BZP.271.51.2020.NP

Dotyczy: przetargu nieograniczonego pn **Zagospodarowanie terenu Parku Wiosny Ludów, w ramach zadania inwestycyjnego „Rewitalizacja zdegradowanych obszarów miasta Gorzowa Wlkp. poprzez uporządkowanie i zagospodarowanie wybranych terenów przestrzeni publicznej” oraz zadania „Rewaloryzacja parku Wiosny Ludów i Kopernika w Gorzowie Wlkp.” oraz Parku im. Mikołaja Kopernika w ramach zadania „Rewaloryzacja parku Wiosny Ludów i Kopernika w Gorzowie Wlkp.”**

I. Na podstawie art. 38 ust. 1 ustawy Prawo zamówień publicznych (Dz.U. z 2019r., poz. 1843.) udziela się odpowiedzi na pytania, które wpłynęły do Zamawiającego:

**FOTO  
MEMO**  
Landsberg / Gorzów

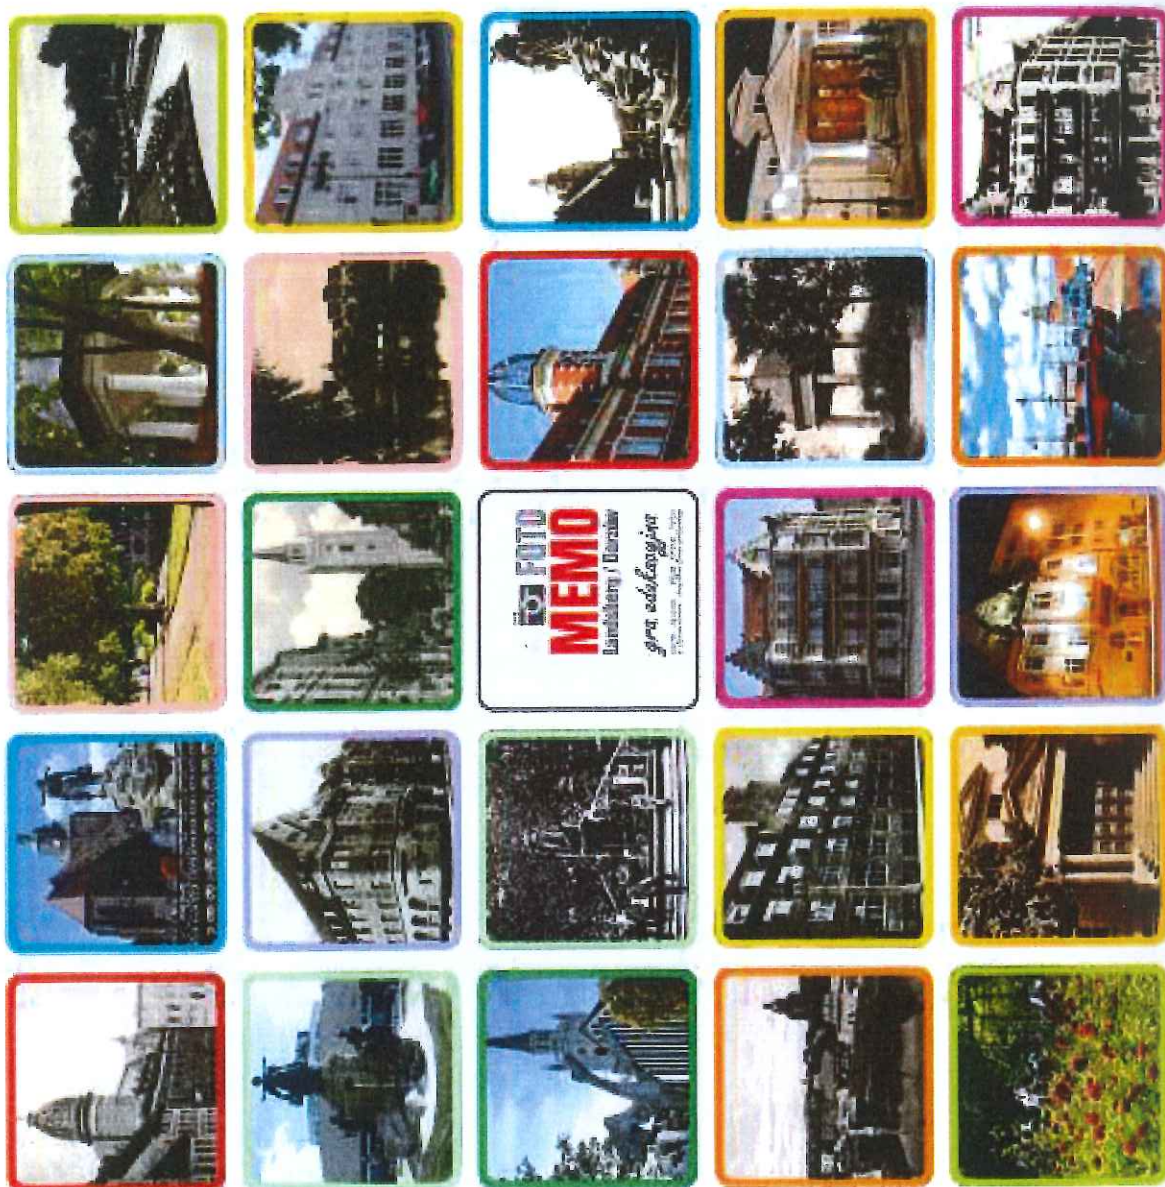
Proszę o przedstawienie detalu (karty katalogowej) tablicy drewnianej typu memo wymiar wraz z grafiką jaką ma zawierać.

Tablica drewniana typu memory wymiar: 100 x 110, układ i grafika według załączonego zdjęcia.
